**Objet :** BRUXELLES. Eglise Notre-Dame de la Cambre

Demande d'avis de principe portant sur la pose d'une vitrine de protection et de mise en valeur du tableau d'Albrecht Bouts « Ecce Homo » dans une des niches situées dans la nef de l'église Notre-Dame de la Cambre.

**Avis de principe de la CRMS**

Vue du tableau dans sa niche, vue de la peinture et du dos doublé du panneau (extr. du dossier de demande)

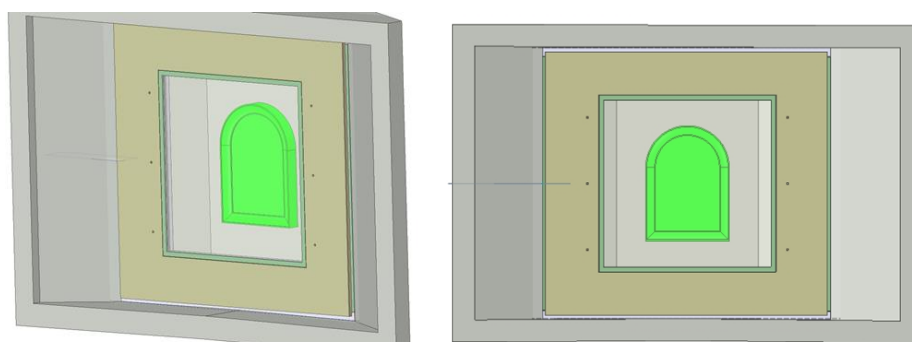
- la couleur de l'éclairage led doit être testée afin de mettre en valeur les tonalités du tableau, en concertation avec l'IRPA et/ou les restaurateurs,
- les pierres composant la tablette de la niche semblent descellées et hors de niveau, il faudrait les restaurer après investigation. De même, après enlèvement de l'ancienne vitrine dorée, il conviendra peut-être de réparer les maçonneries des abords,
- concernant la fixation du tableau, celle-ci doit être réversible, sans scellement chimique dans les pierres mais en forant des percements de diamètre faible uniquement dans les joints.
